Sächsischer Landtag
Der Präsident
Matthias Rößler
Dresden

Erweiterung Landtag

Geplante Zukunft Elb-Panorama.

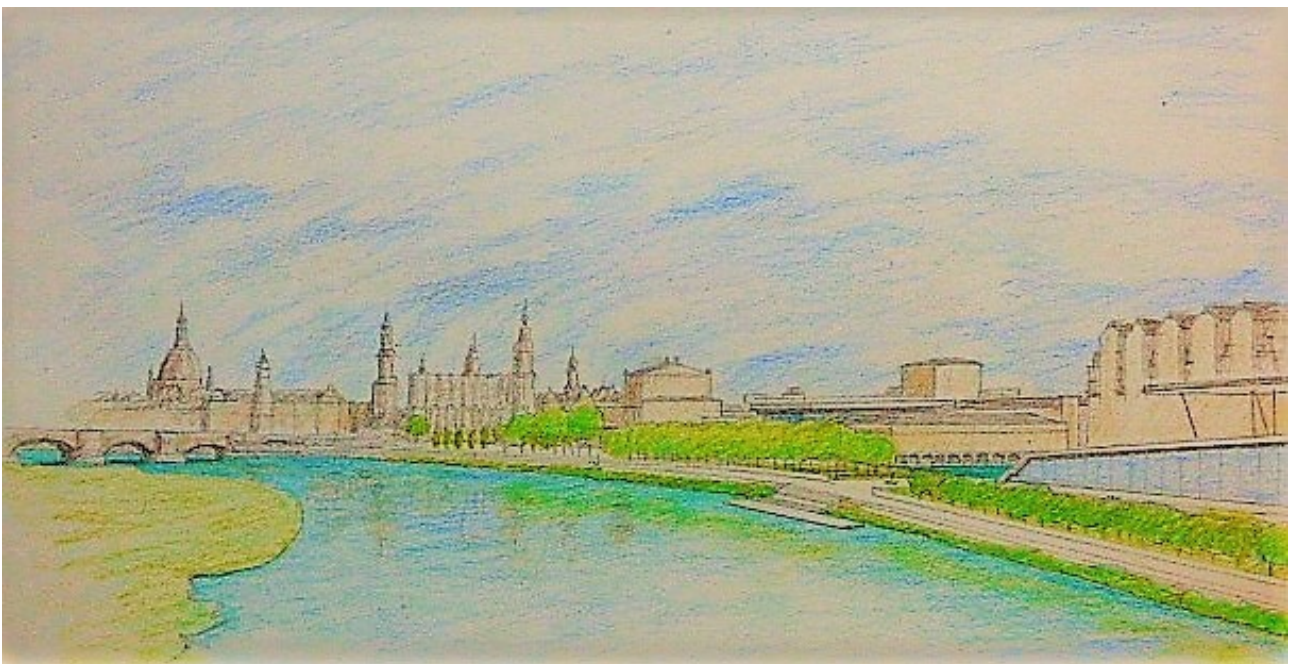
Die vom Sächsischen Landtag geplanten Erweiterungsbauten des Landtags: der 21 Meter hohe Kubus im Innenhof des Landtags dominiert zu sehr gegenüber der historischen Semperoper und dem Plenargebäude.

Der etwa 70 Meter lange, dreigeschossige, streng funktionale Büroneubau, westlich des Plenarsaals erbaut, riegelt den Erlweinspeicher, heute Maritim-Hotel, von der Elbe ab. Die große Freitreppe des Congress-Centers stößt an die Stirnseiten des aus drei Scheiben geplanten Büroneubaus.

Elb-Panorama.

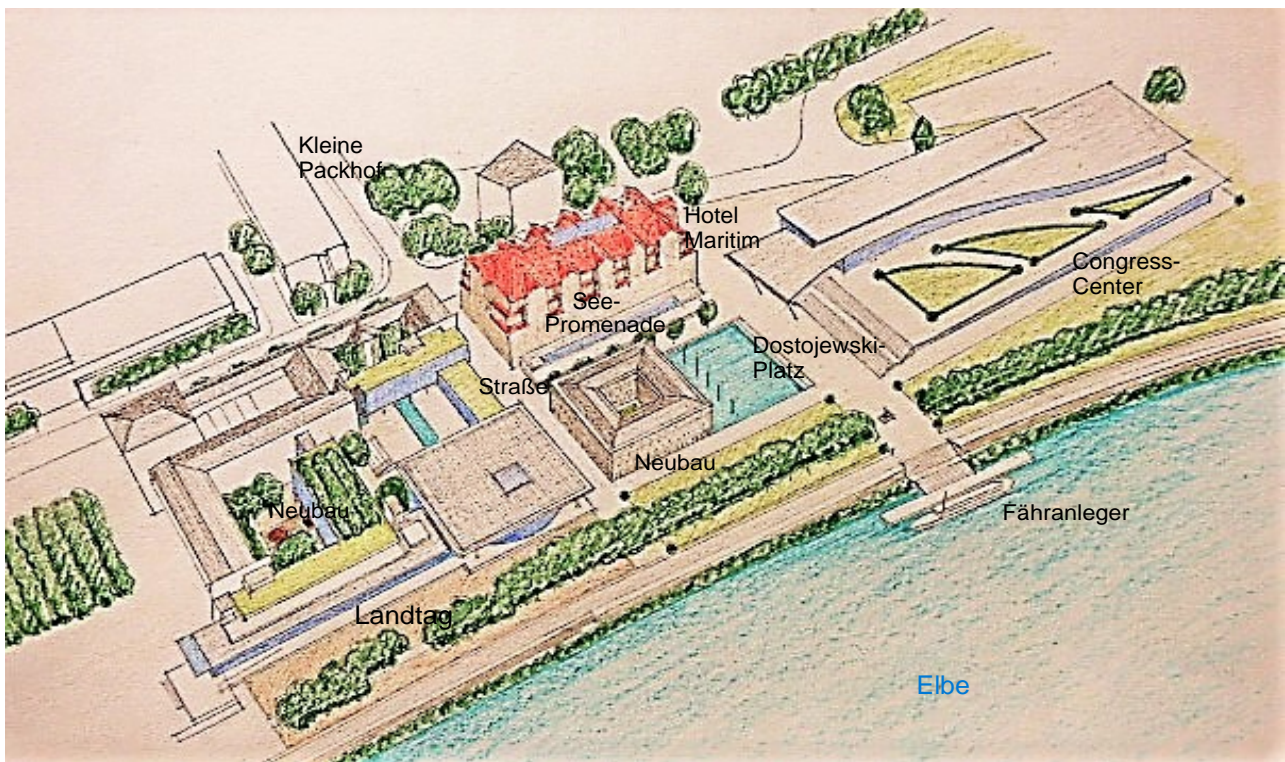
Vom Verfasser geplantes, städtebauliches Ansichtsbild: der neben der architektonisch herausragenden Semperoper und über dem frei schwebenden Dach des Plenargebäudes zu dominierende Kubus entfällt.

Der Erweiterungsbau mit den „Landtags-Arkaden“ knüpft an die historische Architektur Dresdens an. Die große Freitreppe und das frei schwebende Vordach des Congress-Centers öffnen sich zu einem weiträumigen Landschaftsraum mit Parkanlagen, Platz- und Wasserflächen.
